Правила № 43 (безопасные стекловые материалы)

**Предложение по поправкам к Правилам № 43
(безопасные стекловые материалы)**

Представлено экспертом от Венгрии*

Рис. 4

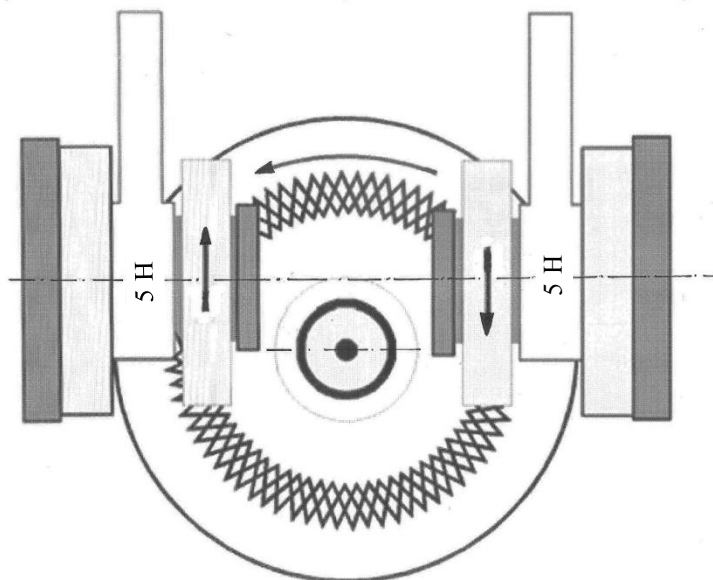
Приложение 3, пункт 4.1.1, изменить следующим образом (с сохранением сноски ², но с заменой рисунка 4):

1. В настоящее время смещение оси и расстояние между роликами не оговорены, при том что на рис. 4 смещение между осями не показано. Вместе с тем смещение и расстояние оказывают существенное влияние на эффект проскальзывания между роликами и стеклом, т.е. на абразивное воздействие. В этой связи обе эти величины устанавливаются, как указано выше.

двух нагруженных параллельных валиков, на каждом из которых закреплен специальный абразивный ролик, свободно вращающийся вокруг горизонтальной оси на шарикоподшипниках; каждый ролик оказывает на испытываемый образец давление, соответствующее массе 500 г.

Расстояние между плоскостями симметрии роликов составляет 65 мм, а смещение оси ролика по отношению к оси вращающегося диска – 19 мм.

Ролики устанавливают на одинаковом расстоянии на образце на всю ширину, с тем чтобы абразивный износ был практически одинаковым по всей ширине зоны, подвергаемой абразивному воздействию. В ходе испытания абразивные частицы отсасываются, с тем чтобы они не оказывали воздействия на абразивный износ.
